Keuringsverslag van een elektrische laagspanning- en zeer lage spanningsinstallatie

NIET CONFORM

Straatnaam Kapelsesteenweg
Huisnummer 611
Busnummer
Postcode 2180
Gemeente Ekeren
Land België

Controlebezoek van een niet huishoudelijke installatie volgens (KB 08/09/2019) - AREI Boek 1- 9.1.1, 6.5. en 8.3.2 en 4.2.4.4.

Afbeelding schakel- en verdeelbord:

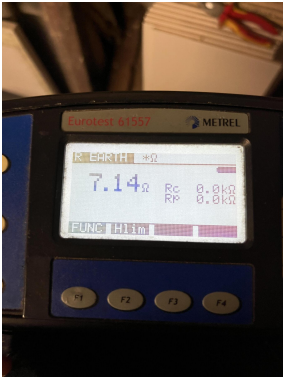
- I4.01 Hoofdequipotentiale verbinding(en) niet verwezenlijkt. (Boek 1 Onderafdeling 5.4.4.1. en 5.1.6.2)
- I5.03 Het verdeelbord is niet makkelijk toegankelijk. (Boek 1 Onderafdeling 5.3.5.1.C.)

- Water/gastellers
- Niet gevonden tijdens rondgang en eigenaar niet aanwezig tijdens controle
- 1,5 en 3,5mm op dezelfde automaat aangesloten
- Keukenkast
